DODATEK č. 2

SMLOUVY O DÍLO č. 012022

1.1. Smluvní strany mezi sebou uzavřely dne 20.12.2021 smlouvu o dílo, jejímž předmětem je zhotovení stavebního díla „Areál koupaliště v Horšovském Týně“, s místem realizace k.ú. Horšovský Týn, parcely dle projektové dokumentace, Plzeňský kraj (dále jen „dílo“) (dále jen „smlouva“). Následně byl dne 30.05.2022 uzavřen Dodatek č. 1 smlouvy, jehož předmětem byly sjednané změny závazku ze smlouvy (dále jen „dodatek č. 1“).

ZMĚNOVÝ LIST č. 3	
Stavba :	„AREÁL KOUPALIŠTĚ V HORŠOVSKÉM TÝNĚ“
Stavební objekt:	SO 01 ŠATNY A TECHNOLOGIE
Název změny :	příprava pro hydraulický zvedák pro TP

AREÁL KOUPALIŠTĚ V HORŠOVSKÉM TÝNĚ
KD 13 Př.3 FOTODOKUMENTACE

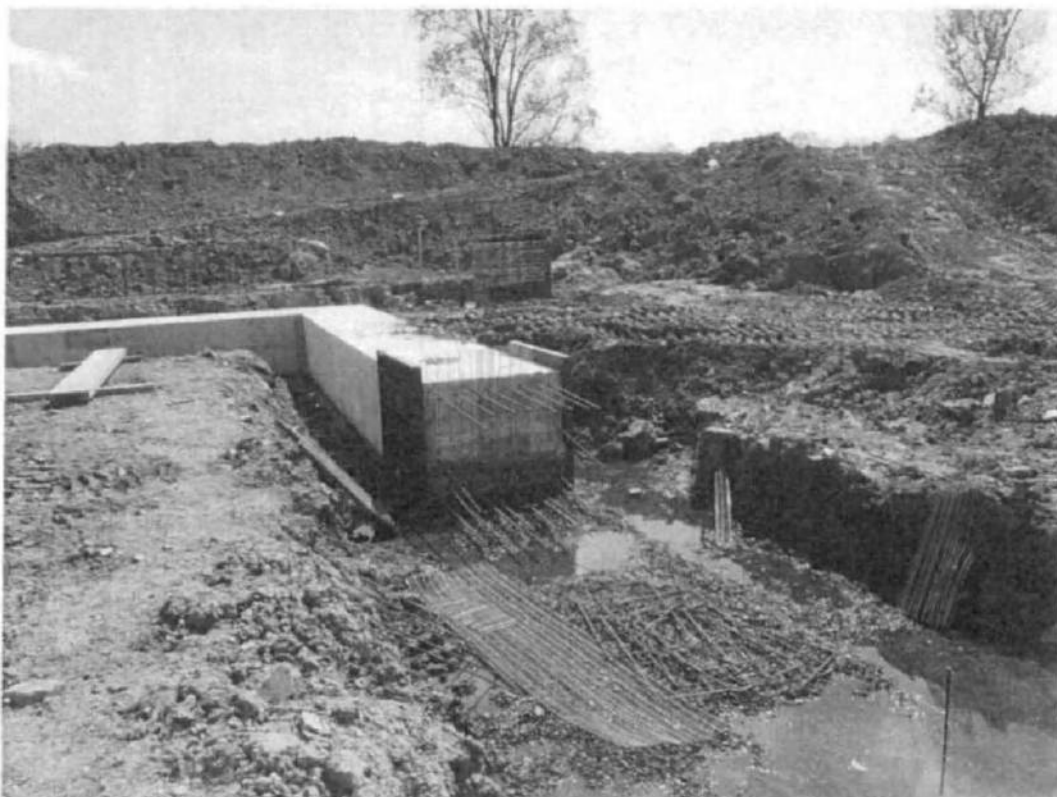
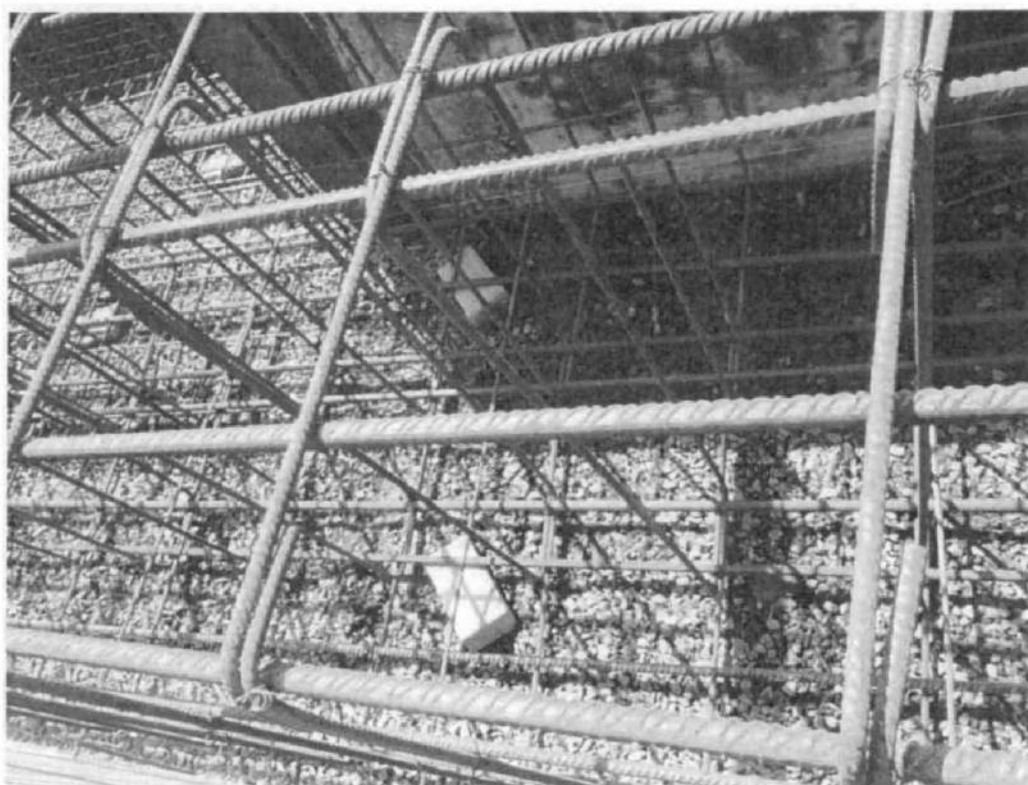
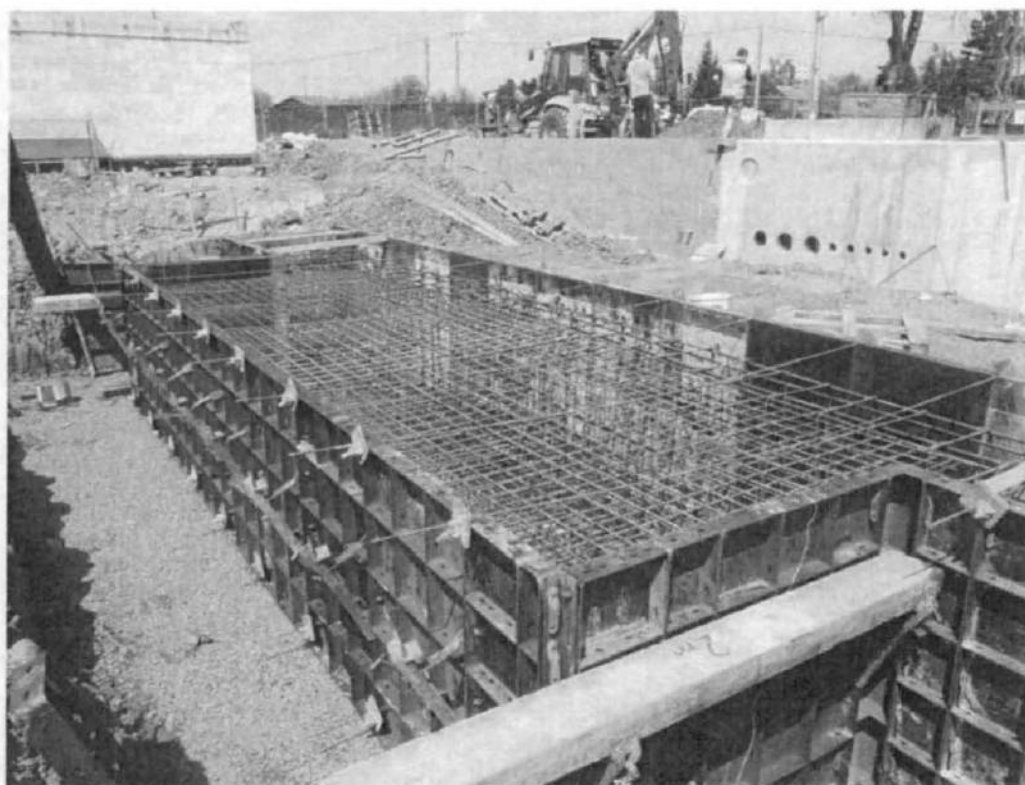
Na kontrolním dni č.13 dne 9.5.2022 bylo konstatováno, že při výkopech základů pod bazén byly ve výkopech zastíženy zasypané konstrukce bývalé ČOV. Terén v místě základů tvoří nestabilní násypy a v úrovni základové spáry se nachází rozbředlá zemina nevhodná pro založení objektu.

- základová spára bude sanována vrstvou štěrku 8-16 tl. 0,200 m
- betonáž základů bude provedena do bednění (ne do vykopané rýhy jak je uvedeno v projektové dokumentaci)
- vzhledem k nutnosti použití bednění bude výkop pro základové pasy rozšířen o 1,5 m. Toto je nutné pro umožnění montáže bednění
- základy pod atrakce budou rozšířeny a upraveny dle požadavků dodavatele bazénové technologie viz příloha č.3 tohoto ZL (červené plochy je potřeba přidat, žluté ubrat)

datum	kreslil	kontroloval		Linberg s.r.o. Dělnická 213/12 170 00 Praha 7 www.linberg.cz	
23.04.2022					
obsah výkresu	Retenční objekt Lrain C 16,0m ³		číslo výkresu	R-62022-00-00	č. revize 03
název akce	Koupaliště Horšovský Týn				měřítko 1:50
					č. paré

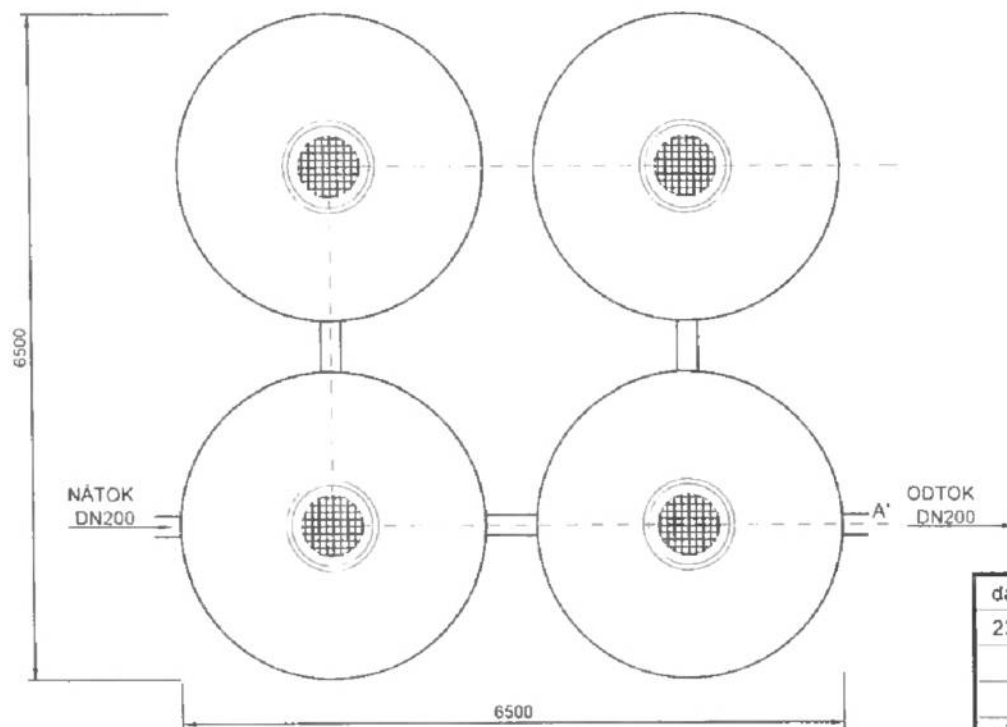
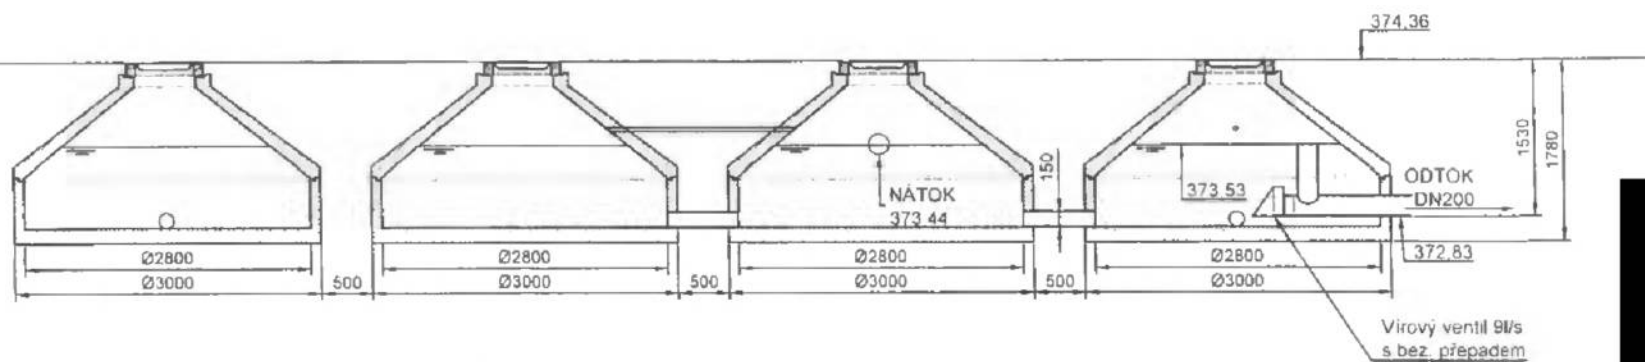
Na kontrolním dni č.11 dne 4.4.2022 bylo domluveno, že retenční objekt bude proveden z betonových prefabrikovaných nádrží L-Rain 4ks. V projektové dokumentaci jsou původně uvažovány 2 ks železobetonové retenční šachty.

Místo původně navrženého vírového ventilu nerezového DN 100 bude použitý PVC ventil DN 100.

1. položkový rozpočet ZL10
2. situace prodloužení vodovodu

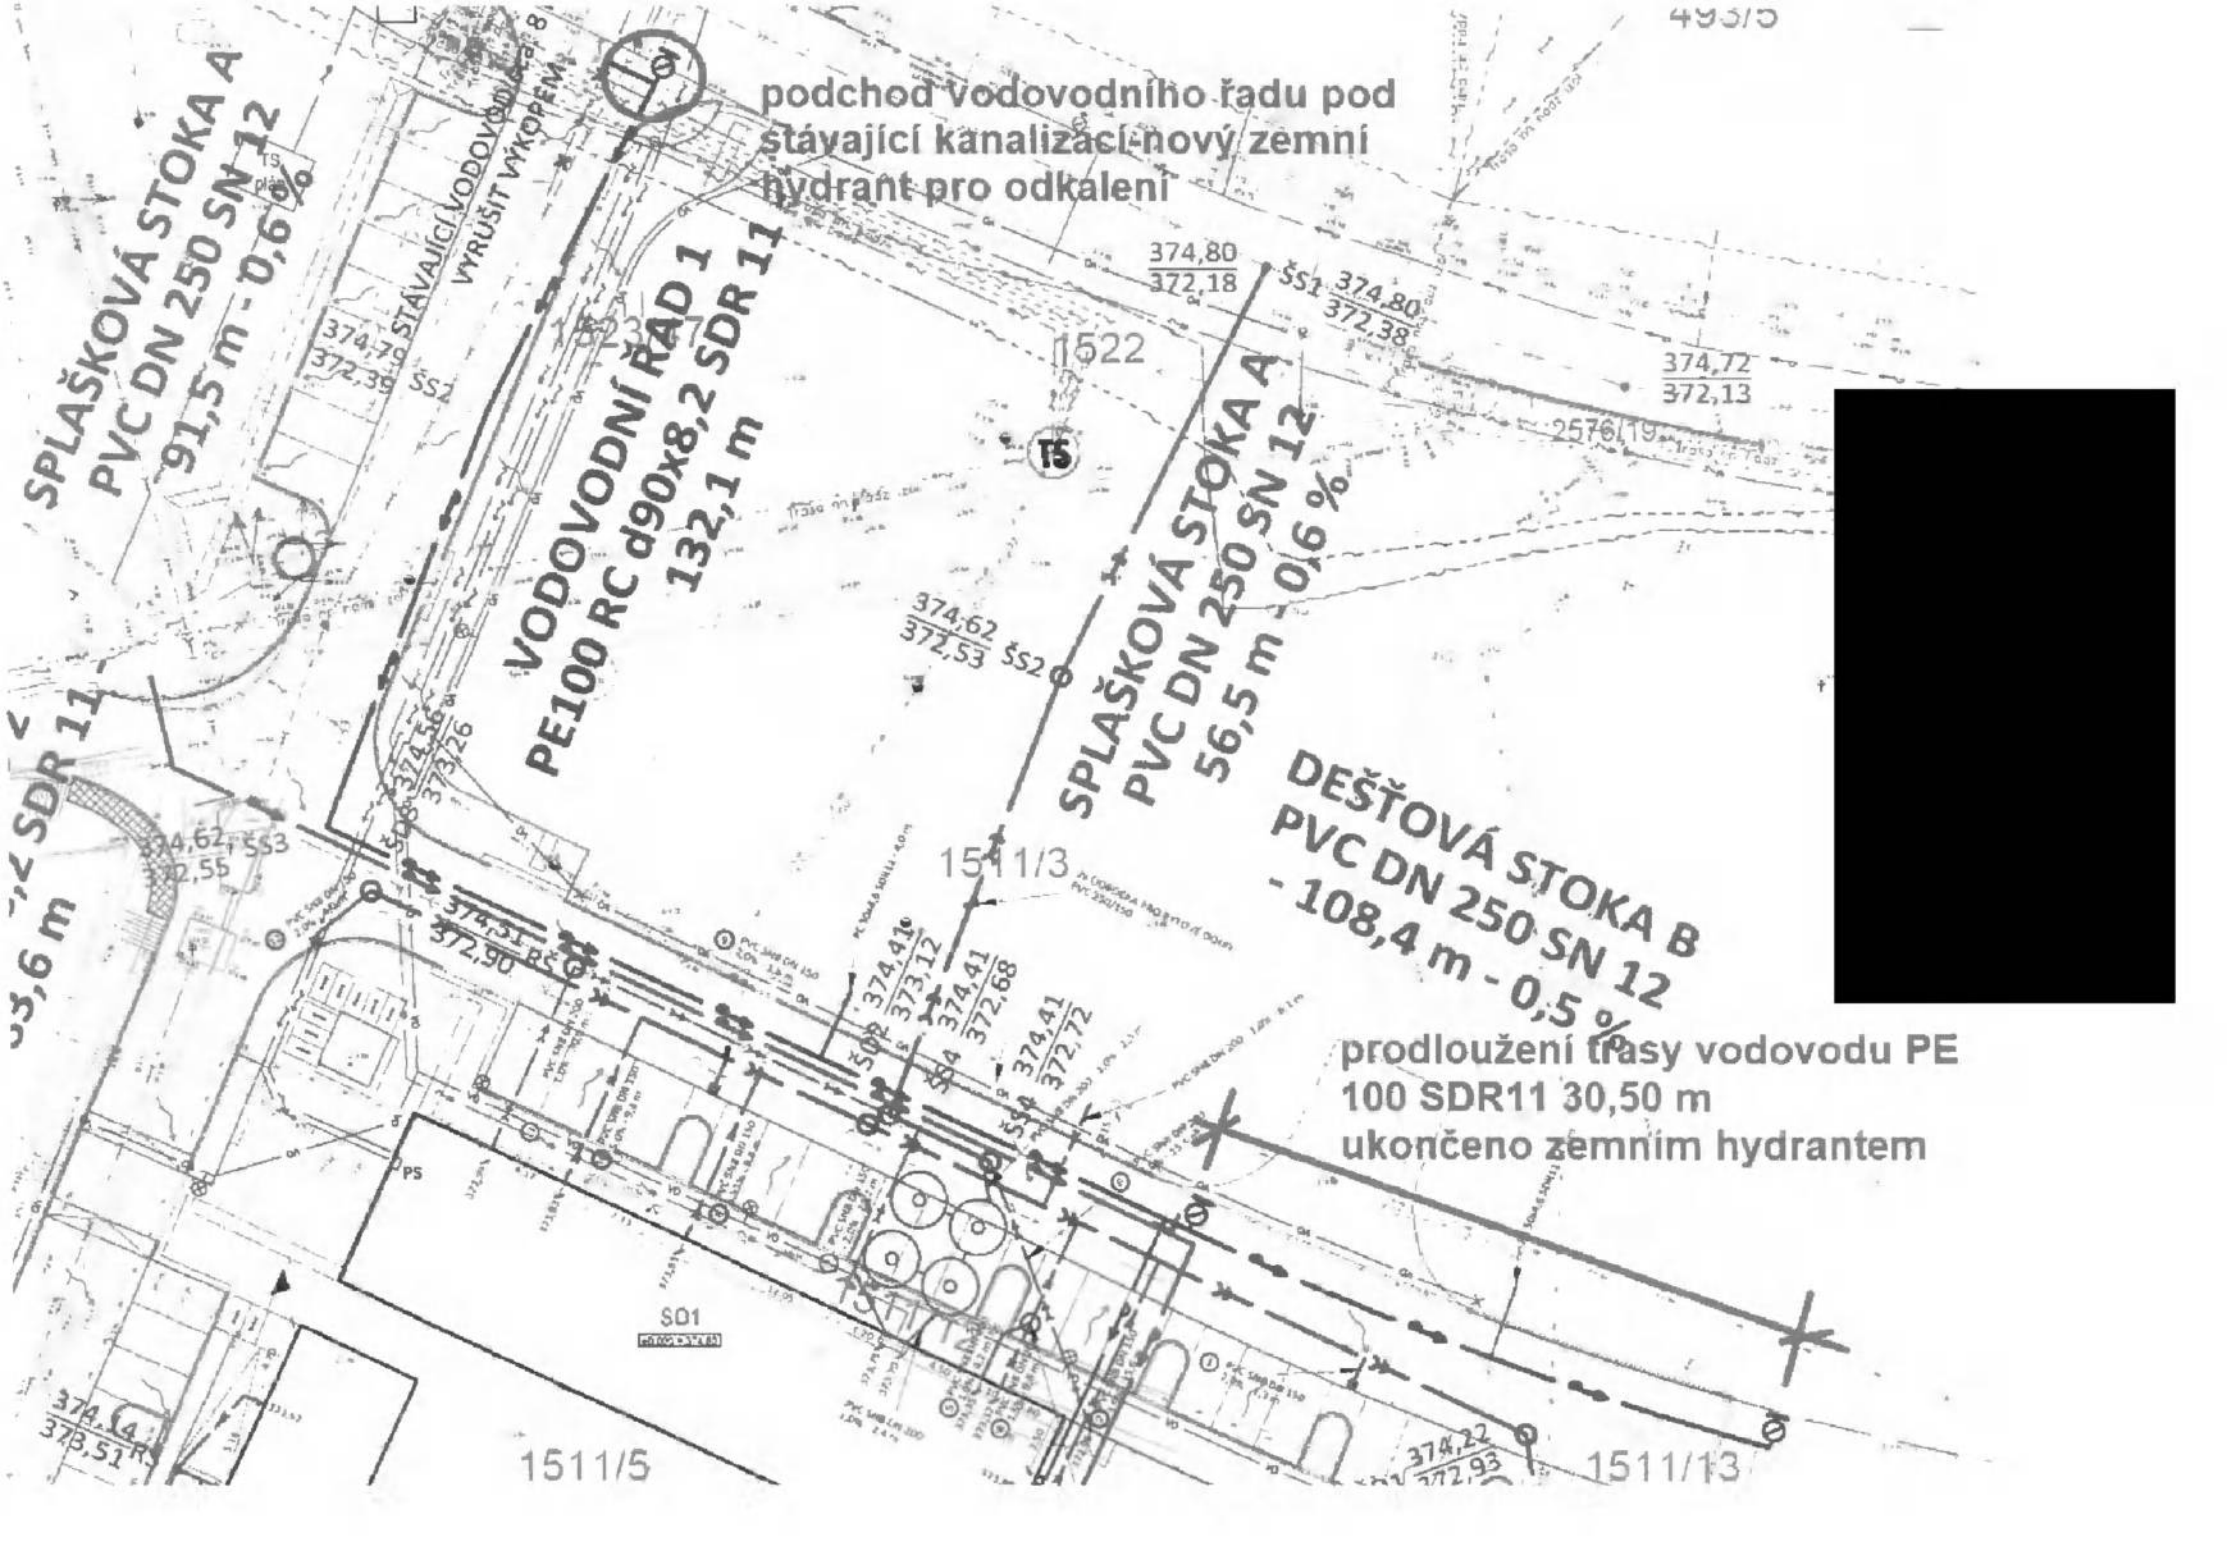
Na kontrolním dni č.20 dne 22.8.2022 bylo domluveno, že vodovodní řad 1 bude prodloužen k plánovaným bytovým domům v ulici Vrchlického. Vodovod bude ukončen zemním hydrantem. Prodloužení vodovodu bude provedeno dle výkresu D.2.2.2 revize 1 ze dne 13.5.2022.

V místě napojení vodovodu na stávající řad je nutné vést trasu vodovodu tak aby podešel stávající kanalizaci. V místě podchodu pod stávající kanalizací je na základě konzultace s provozovatelem dohodnuto osazení nového hydrantu pro odkalení.

potrubí PE 100 RC d90x8,2 SDR11	132,1-101,6=30,50 m
hydrant podzemní DN80 PN 16	2 ks
